Onderwerp
Aanvullend detailadvies natuurwaarden zeewering Eilanddijk

Aanvullende detailadvies natuurwaarden zeewering

Detailadviezen dijken Westerschelde (7201F0401)

Hoogte slik in meters
t.o.v. NAP (2001)

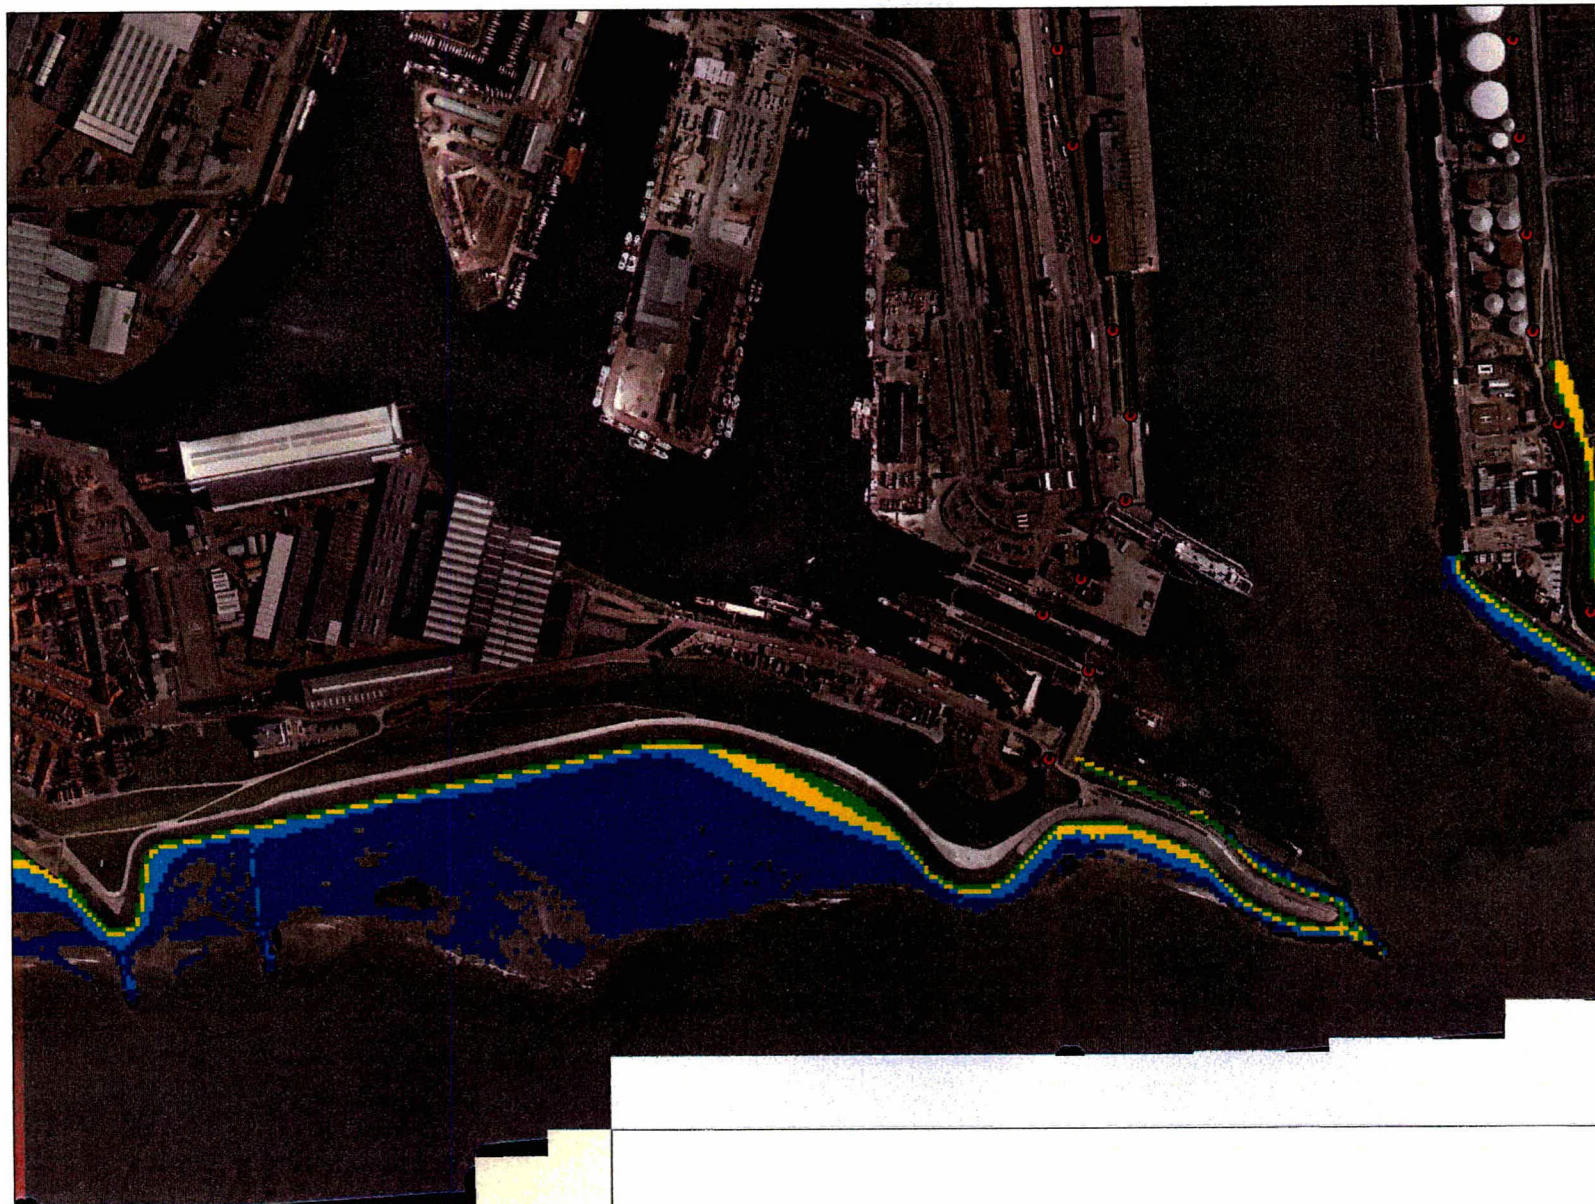
Het voorland bij dit dijkvak bestaat bij het gedeelte Eilanddijk uit het kwalificerende habitatype 1130 Estuaria. De gedeeltes in de buitenhaven hebben geen kwalificerend habitatype als voorland. Met de werkzaamheden aan de dijk zal op de plekken waar slik aan de dijk grenst verstoring plaats vinden van dit habitatype. Hierbij zal geen vegetatie verstoord worden omdat deze niet voorkomt in dit habitatype. Wel zal de bodemopbouw van het slik verstoord worden daar waar dit uitgegraven wordt. Het slik grenzend aan de Eilanddijk is laag op de meeste plekken lager dan 1 meter onder NAP. Dit is weergegeven op bijgevoegde kaart. Op veel plaatsen is de kreukelberm goed te zien. De verwachting is dan ook dat de verstoring hier gering zal zijn. In hoeverre de verstoring van het slik zich zal herstellen wordt komende maanden onderzocht door het RIKZ en de MID. Medio juli zal hier een rapportage over komen. Wel is de verwachting dat hoe hoger het slik is des te langer het herstel zal duren. Een laag slik heeft een hogere dynamiek dan een hoog slik en zal daarom sneller herstellen.

Om onnodige schade aan het slik te voorkomen dient de werkstrook op het slik zo klein mogelijk gehouden te worden. Na de werkzaamheden moet het uitgegraven slik weer op zijn oude hoogte terug gebracht worden.
